Sujet : [INTERNET] Observations sur le projet eolien de Gourvillette

ANALYSE DE L'ETUDE D'IMPACT ENVIRONNEMENTAL DU PROJET DE GOURVILLETTE

Cedric Raguenaud (cedric@raguenaud.fr)

Photo prise d'une fenêtre du 8 rue de Grandolle avec Canon 5D + EF 50mm f/1.2 montrant un angle de vue de 27x40 degrés, éoliennes à l'échelle

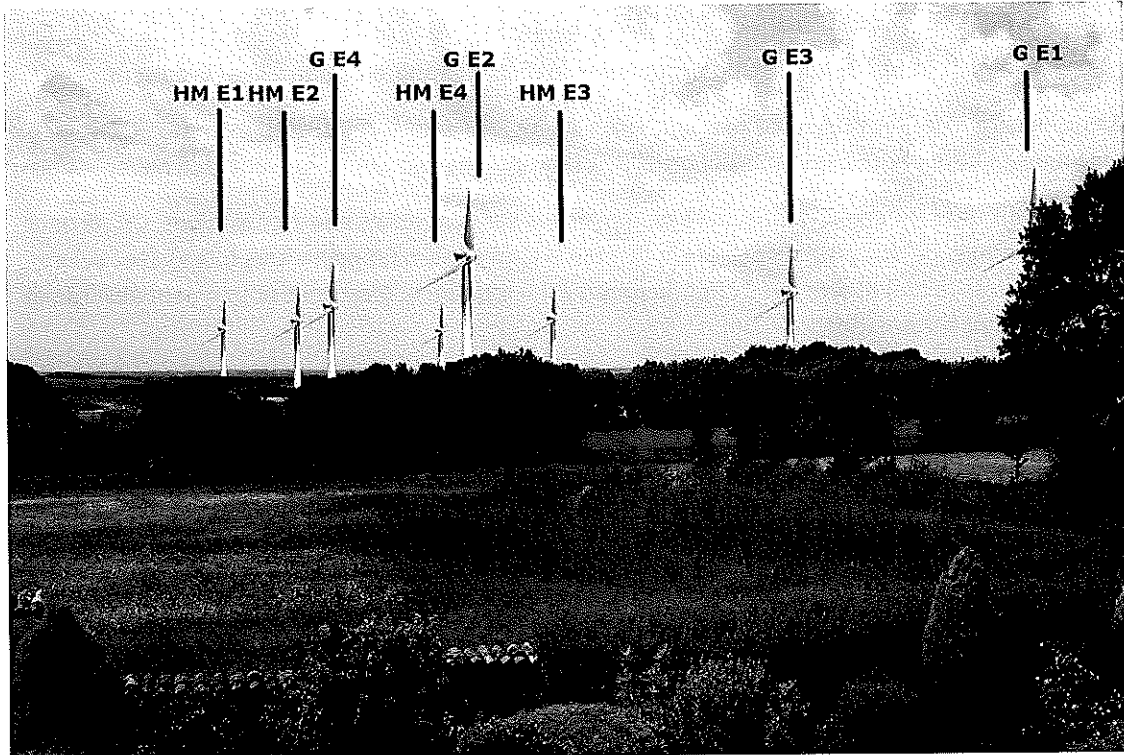
- Vues 22 : la lecture du paysage est décrite comme « moyenne ». Les éoliennes cassent le flot du paysage. Elle est mauvaise.
 - Vues 23 : l'angle de vue a été volontairement pris très bas (1m ? base sur la hauteur de la végétation proche) pour maximiser l'effet de la végétation devant les éoliennes. De plus le point de vue est renforcé puisque sur le bord d'une colline. Vue du haut de la colline à 3m du sol (fenêtre de premier étage).

- Vues 23 : la prégnance du projet est décrite comme « modérée ». Elle est forte.

- Vues 23 : de l'aveu même du promoteur « L'importance de prégnance du parc dans le champ visuel au niveau ce point de vue sera forte, renforcée par la hauteur imposante des machines et leurs proximités ». Et c'est en essayant d'en minimiser l'impact. L'impact sur 8 rue de Grandolle sera démesuré et inacceptable.

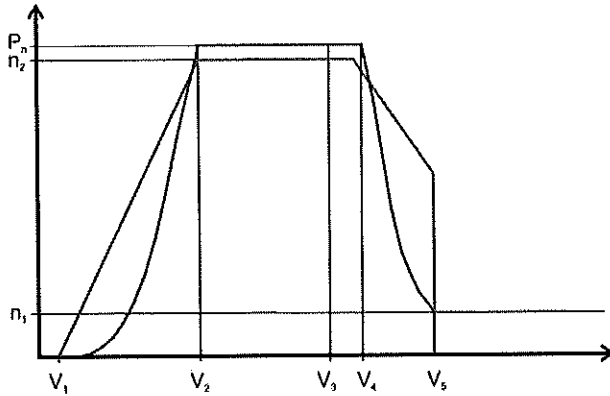
- p 110 : La rose des vents montre clairement que le vent dominant est du sud-ouest. Or cela place les éoliennes du projet en ligne directe devant le village. En conséquence, les effets de bruit et de brassage de l'air sont augmentés dans le village. Ce fait est passé sous silence en décrivant une situation on caractéristique.

- p 110 : pourquoi les graphes sont-ils libelles en anglais ? D'où proviennent-ils ? Il n'est pas compréhensible qu'ils aient été générés en anglais. Ceci pose un problème de provenance et même un problème de justesse. Sont-ils vraiment ce que le promoteur dit ?

- p 110 : le document « 016 AU-6.1 - Etude d'impact Générale2 » décrit le fonctionnement optimal de l'éolienne N117 a une vitesse du vent de 12m/s. Or d'après le graphique présenté ici, ces conditions ne sont possibles que 2% du temps. Comment en conclure que le site « est tout à fait propice au développement éolien » ? Il n'y a aucune logique dans cette conclusion qui est trompeuse.

- p 110 : un vent en zone III a une moyenne inférieure a 7.5m/s (en fait <6m/s d'après les données fournies). Le vent de démarrage des éoliennes N117 est 3m/s et la vitesse nominale 12m/s. Un site en zone III est donc sujet à un vent très proche de la vitesse de démarrage des éoliennes et très loin de la vitesse nominale. La vitesse de vent nominale n'est presque jamais atteinte dans la zone d'implantation du projet (environ 2.5% du temps) ! Les éoliennes ne peuvent donc presque jamais tourner à plein rendement. De plus, le site étant en limite de zones II et III, les caractéristiques moyennes seront inférieures à celle d'un site en zone III. En fait le niveau de vent à Saint Pierre de Juillers est de 6m/s ou moins 50% du temps d'après les données du promoteur. En aucun cas ce vent justifie d'un site au potentiel éolien adéquat.

Figure 1 : Modes de fonctionnement : courbes de puissance en fonction de la vitesse du vent

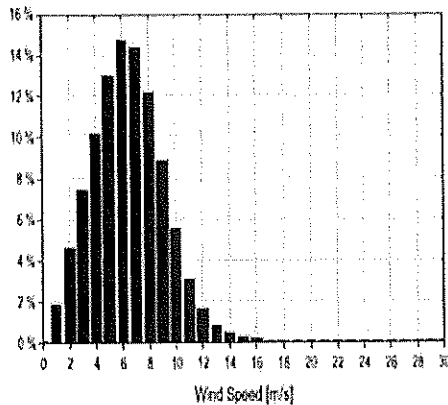
Le diagramme suivant, créé à partir des diagrammes du promoteur, montre le régime de production de l'éolienne et en-dessous la répartition statistique du vent à la même échelle.

Il est abondamment clair que le vent disponible à Saint Pierre de Juillers (si on suppose qu'il est le même à Gourvillette, ce qui n'a pas été démontré) est impropre à l'installation d'éoliennes industrielles.

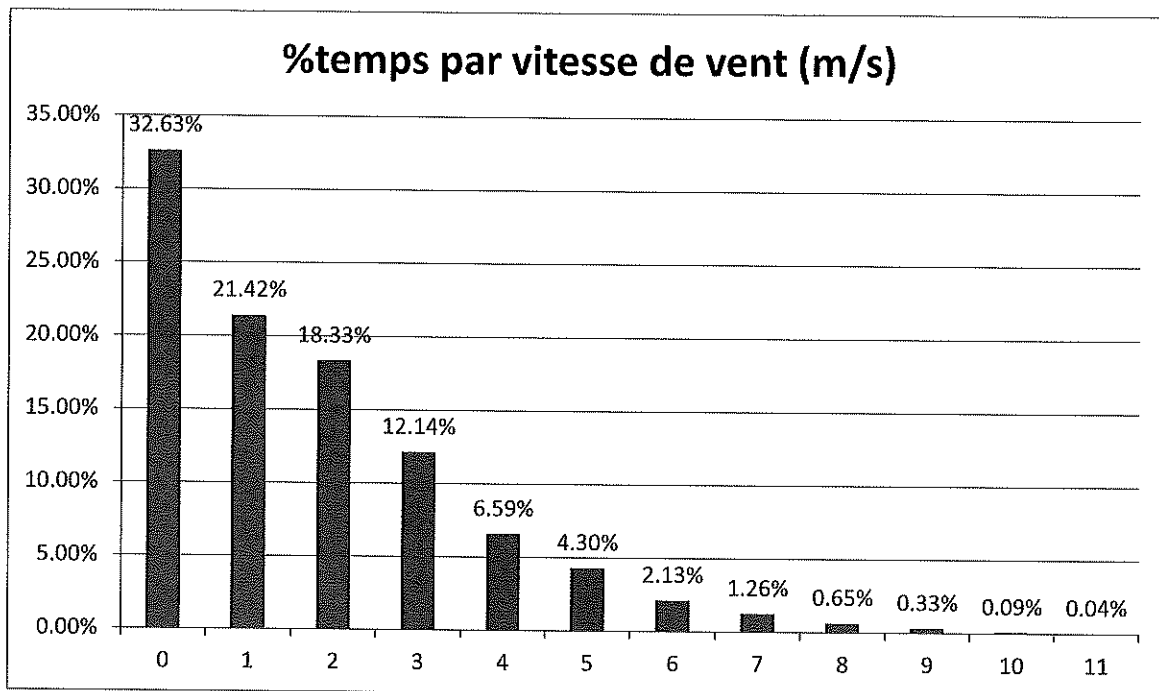
Le fait que la vitesse nominale de vent pour les éoliennes n'existe quasiment pas dans la zone montre que les déclarations de production du promoteur ne peuvent pas être prises au sérieux.

* Mareuil (données sur l'ensemble de 2018) :

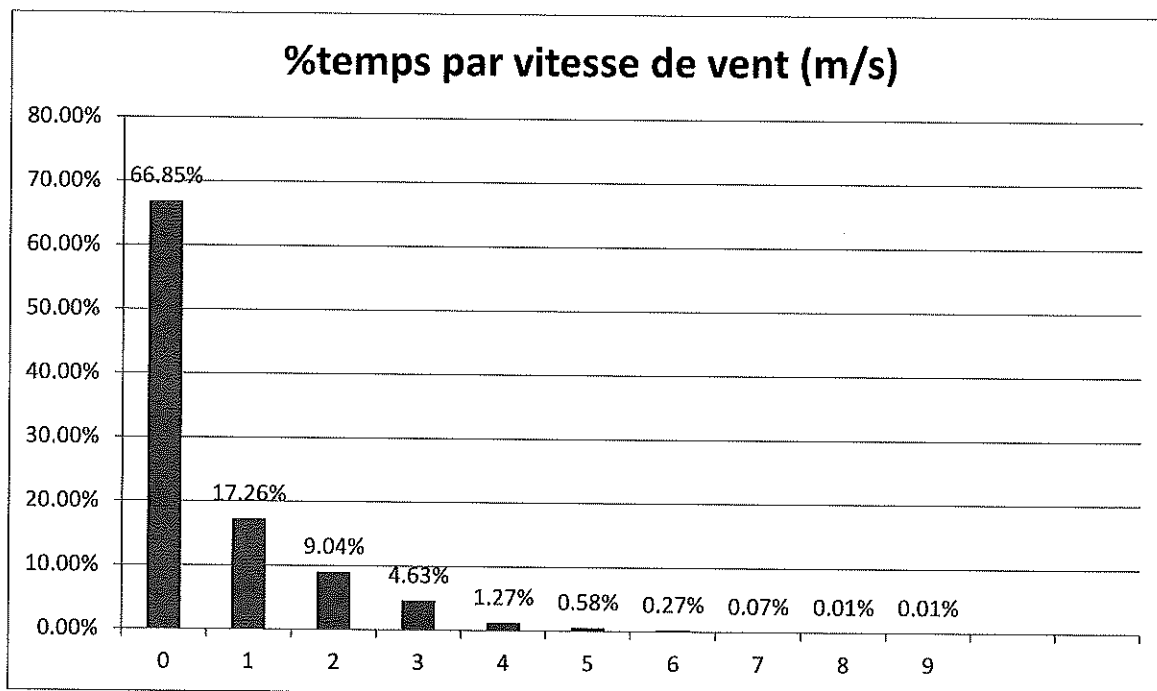
- p 110 : les chiffres fournis pour le site de Saint Pierre de Juillers sont aussi hautement suspicieux : la zone de Gourvillette/Haimps/Massac est peu venteuse. Un vent de 40 km/h (11m/s) est rare. Une répartition du vent avec une pointe autour de 6m/s (21,6km/h) n'est pas crédible une seconde. Pour le prouver, il suffit de regarder les relevés de vitesse de vent de stations météo amateurs (collectées par le réseau WeatherUnderground) :

Les données de stations amateurs n'ont sûrement pas la qualité d'équipement professionnel, mais elles montrent une énorme différence avec les données fournies sans explications par le promoteur.

Pour que les données fournies par le promoteur soient crédibles, il faudrait que la vitesse du vent soit entre 5m/s (18km/h) et 8m/s (28.8km/h) 53% du temps. Or la plupart du temps il n'y a aucun vent à Gourvillette. Les données amateurs reflètent bien plus fidèlement l'expérience, ce qui pose des gros problèmes de légitimité des données du promoteur.

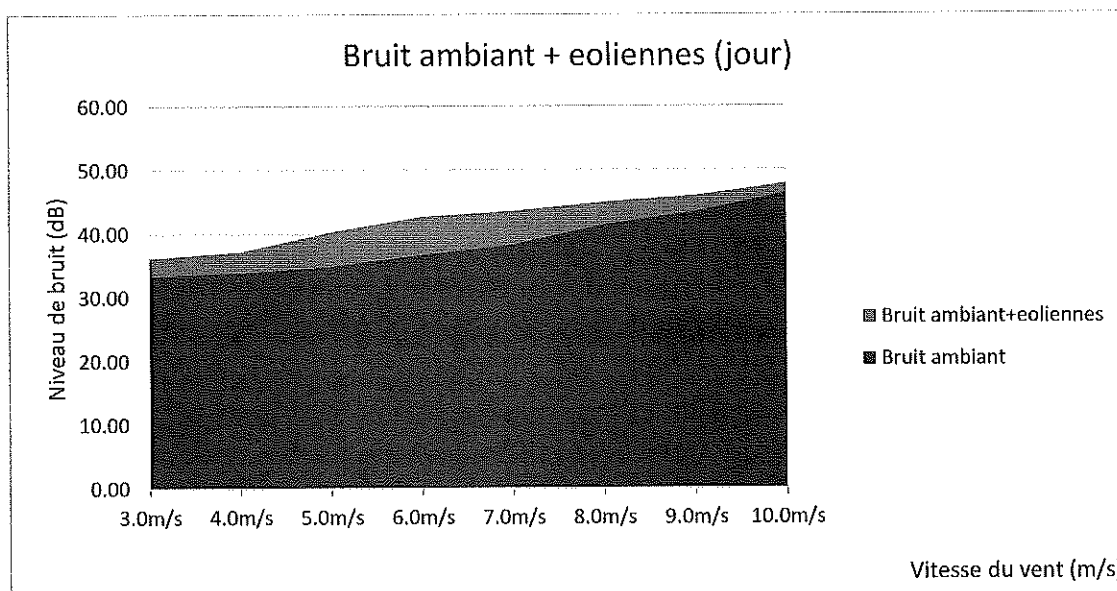
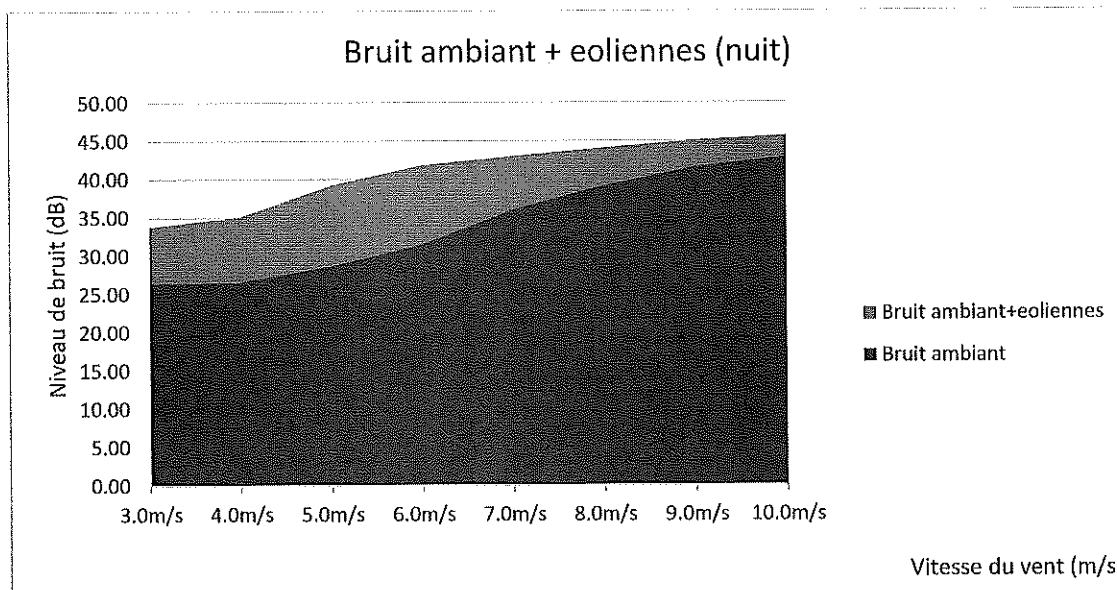
L'impact des éoliennes sur le bruit ambiant, surtout la nuit, est clair :

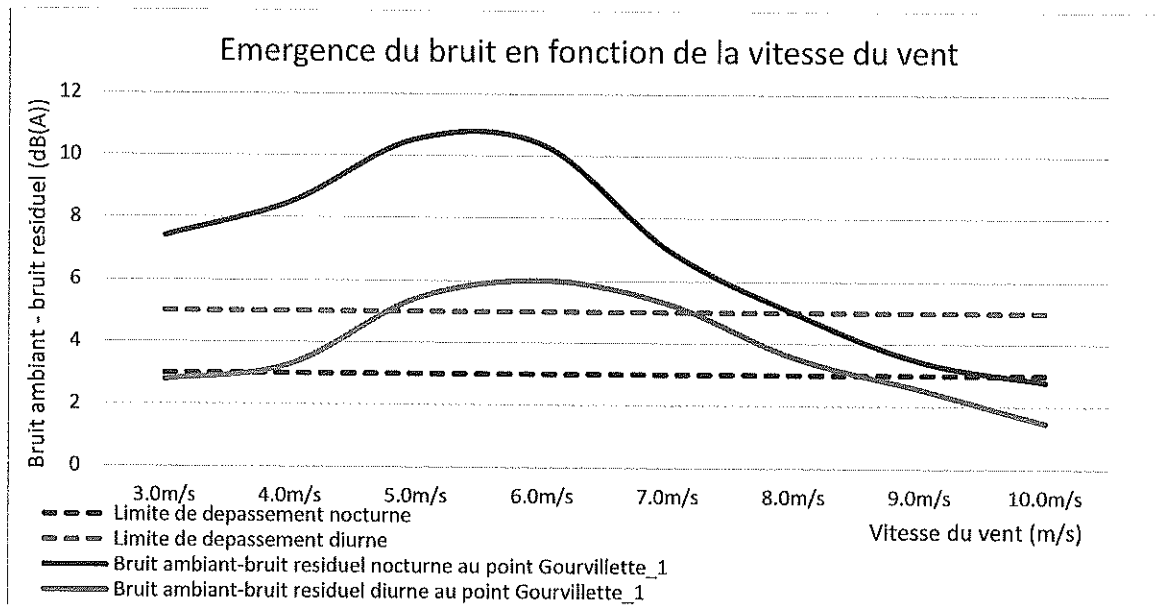
De nuit, le niveau de bruit émergent maximum autorisé pour les éoliennes (et seulement les éoliennes à cause d'une dispense du code de la santé) est de 3dB. Or, entre 3 et 9m/s de vent, le bruit émergent sera massivement supérieur à ce maximum autorisé. En éliminant le bruit à 3m/s puisqu'il est inférieur à 35dB, ceci représente environ 86% du temps nocturne d'après la table de distribution du vent fournie par le promoteur dans « 017 AU-6.1 – Etude d'impact Générale3-1 » p 110. En d'autres termes, de nuit les éoliennes seront hors-la-loi quasiment tout le temps !

De jour, le niveau de bruit émergent maximum autorisé pour les éoliennes est de 5dB. Le bruit des éoliennes sera supérieur à cette valeur maximum autorisée pour des vents entre 5m/s et 7m/s. Ceci représente environ 40% du temps d'après les mêmes données de distribution du vent du promoteur.

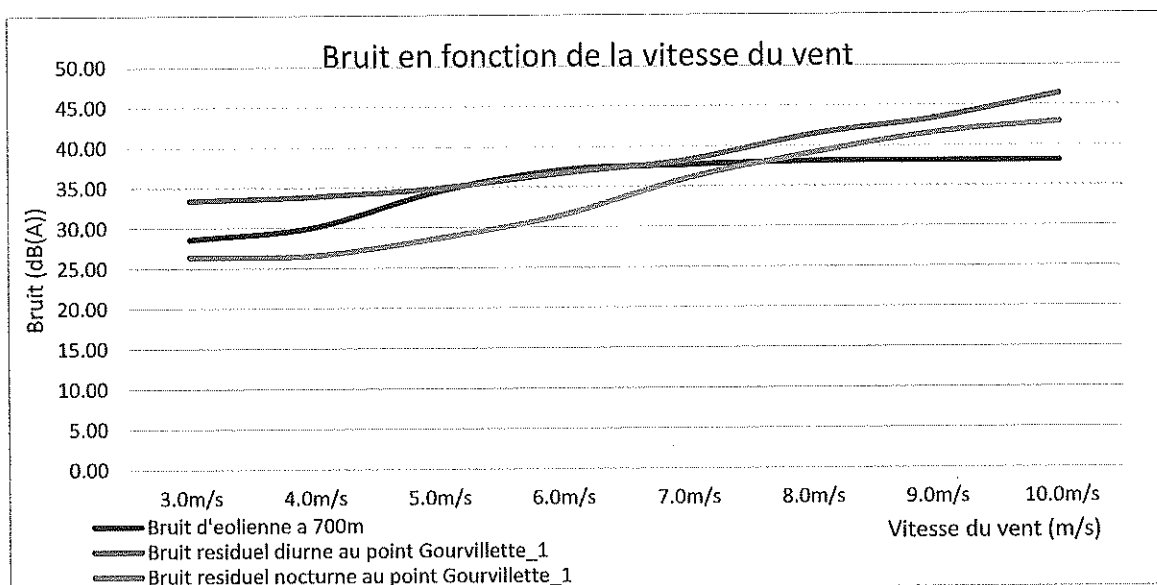
- p 352 et suivantes : le fait que les chiroptères volent peu avec un vent supérieur à 6-8m/s implique que plus de 50% du temps (d'après les données de vent du promoteur) le vent n'impacte pas leur vol. Ça ne semble pas être un argument en faveur du promoteur comme il le présente. La réalité c'est que 50% du temps les chiroptères seront à un risque élevé de collision avec les pales.

- p 356 : la distance des pales/canopée pour les éoliennes du projet n'est pas suffisante d'après la conclusion même du document (p 361) puisqu'elle est très largement inférieure à 200m. De même, utiliser cette distance comme supérieure à 200m dans la conclusion est trompeur.

**Prix moyen de la vente des maisons anciennes
Zone 2 (5 à 10 km)**

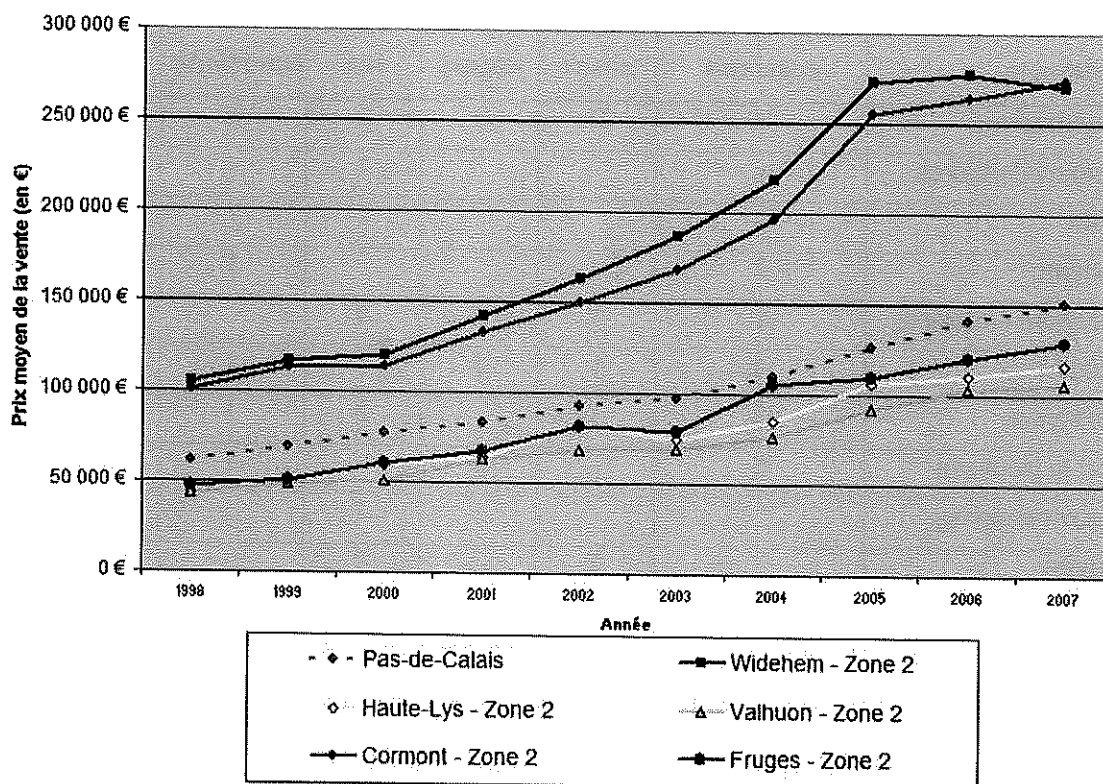
En particulier le rapport déclare que dans un rayon de deux kilomètres, une dévalorisation « minime » a été constatée alors que sur cette période les biens immobiliers en France ont augmenté en moyenne de 40%. Le retard des prix de la zone d'implantation intensive des éoliennes (Haute Lys et Fruges 95 éoliennes) sur les zones moins intensives (12 éoliennes) représente déjà 20% de leur valeur finale selon l'étude invoquée (Graphique page 53) !

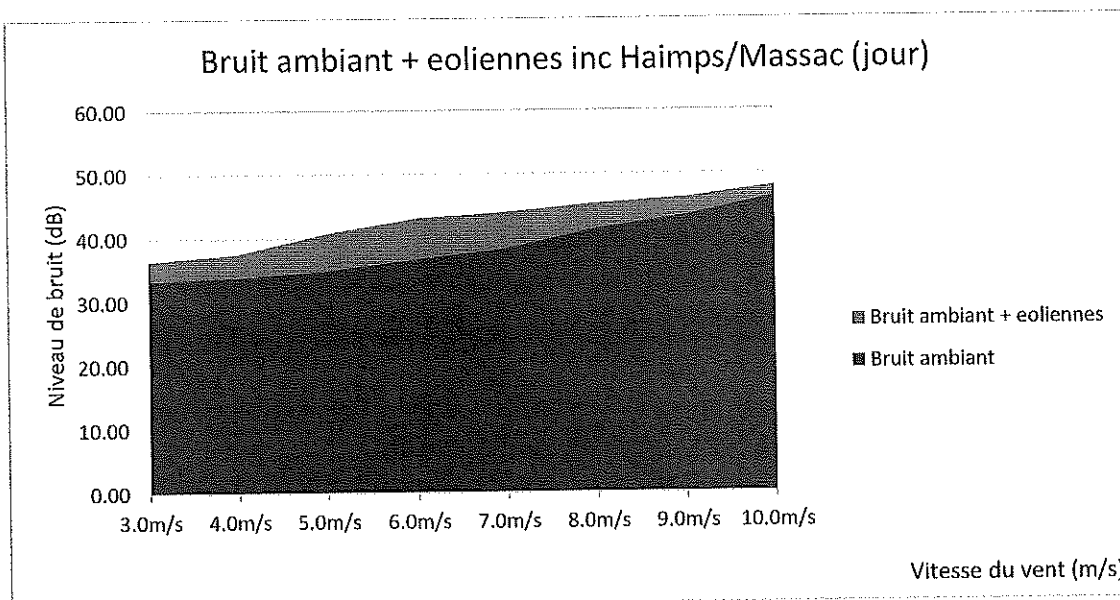
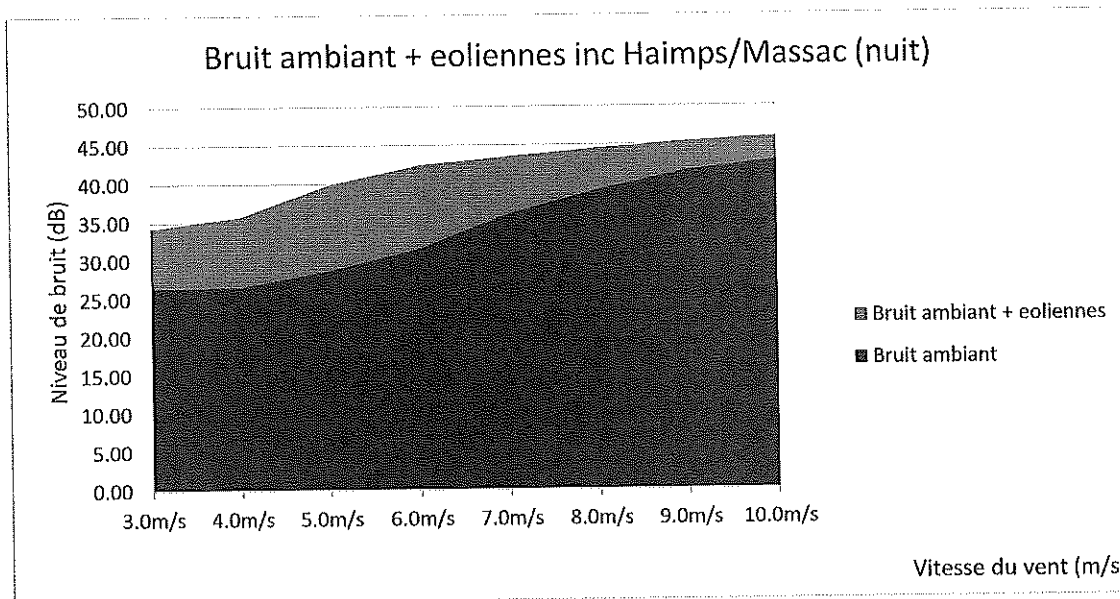
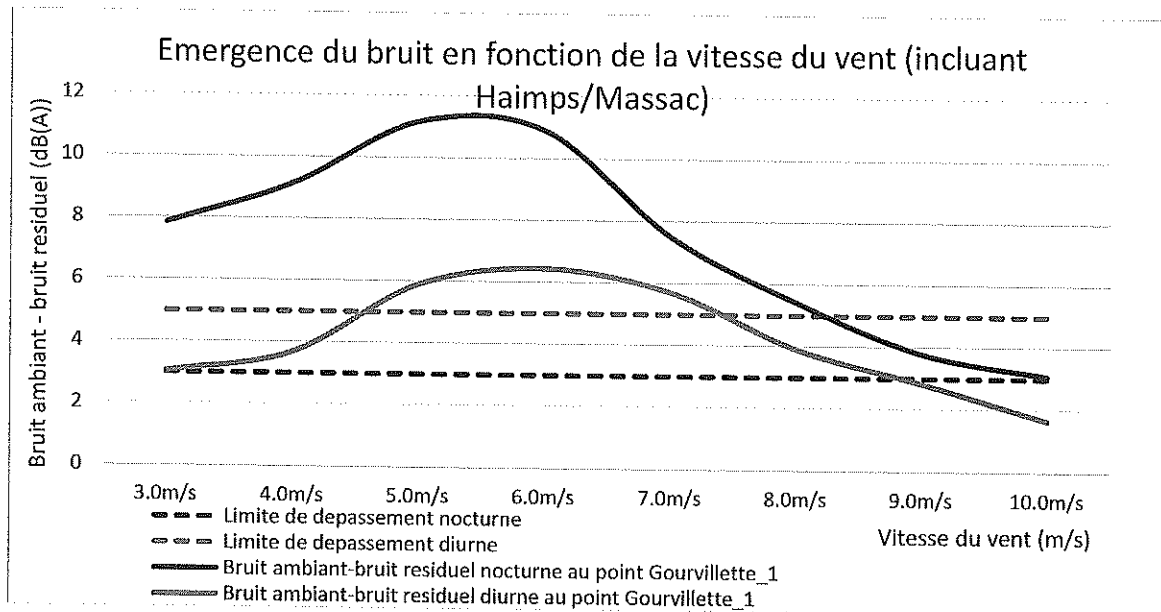
Là aussi, l'impact des éoliennes est très clair :

L'impact cumulé de ce projet sur celui de Gourvillette est faible, mais existe, en particulier par grand vent. Il suffit à pousser le bruit de nuit avec un vent de 10m/s et plus au-dessus des niveaux autorisés, rendant les projets cumulés illégaux 100% du temps la nuit. Il est donc incorrect de dire que l'effet est inexistant et peut être ignoré.
